INSTITUTO PROVINCIAL
DE LA VIVIENDA
SAN JUAN

LICITACIÓN PÚBLICA N° 06 / 2021

Obra: B° VALLE DEL SOL – 930 lotes, dividido en tres sectores
Dpto. Rawson – San Juan

RESPUESTA A CONSULTA N.º 4

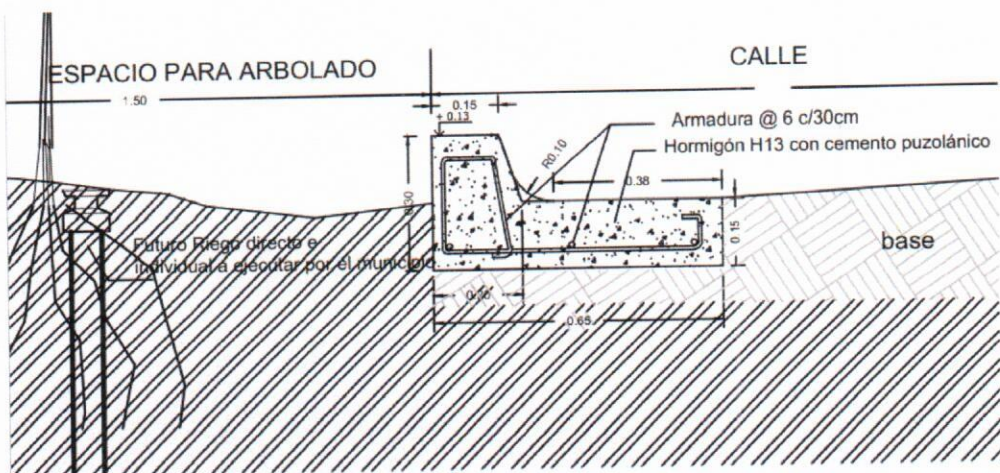
d) Referido al cordón cuneta:

- En página 116 de pliego especifica "La tarea de cordón cuneta comprende la realización en hormigón de 250 kg/m³ con armadura del \varnothing 6 cada 0.30m según detalle constructivo...".
- En página 262 especifica

- En página 274 específica

Se solicita aclarar discrepancia.

Se debe cotizar el detalle de cordón cuneta correspondiente a la pag. 274.
